PCN - Product Change Notification n°: 129996
(n° de l'avis d'évolution / change notification n°)

Date : 23/02/2022

Sujet : Sertissage des fourreaux pour les contacts de « puissance »

Subject: Hood crimping of the power contacts

Empreintes sertissage – Crimping shape

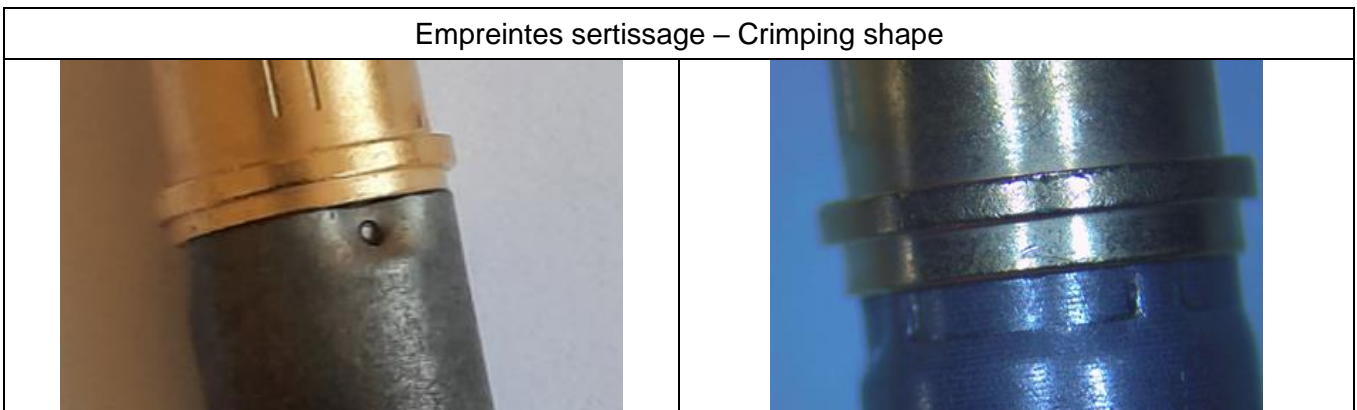
A compter de ce jour, les fourreaux des contacts de puissance continueront à être sertis mais plusieurs formes d'empreintes seront possibles en fonction des moyens d'assemblages. Cette évolution contribue à l'amélioration continue de nos fabrications. Elle n'impacte pas les performances Fit, Form and Function des contacts et garantie un niveau de tenue des fourreaux identiques.

From today, the hoods on the power contacts are still crimped but several die shapes could be available according to the equipment. This evolution contributes to the continuous improvement of our manufacturing. This change has no impact on the Fit, Form and Function performances of contacts as well as the tensile level of the hoods.
